Information Technique

Brûleur fioul
Chaudières fioul à condensation
PLU /CLU 150 (F) Condens

Cellule de détection de flamme

N° ITOE0177

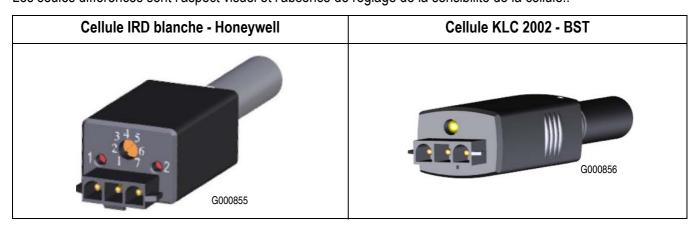
Suite à une rupture d'approvisionnement de la cellule de détection de flamme IRD blanche du fournisseur Honeywell, une série de cellules a été ponctuellement approvisionnée du fournisseur BST (Cellule KLC 2002 - sans opercule).

Cette série de cellules a été montée sur les brûleurs équipant les chaudières PLU / CLU 150 (F) Condens.

Les cellules KLC 2002 sont entièrement interchangeables avec les cellules habituelles et assurent la même fonction. Les seules différences sont l'aspect visuel et l'absence de réglage de la sensibilité de la cellule..

Le remplacement des cellules de détection de flamme en pièces de rechange se fait toujours par la cellule IRD habituelle, de référence **130350**.
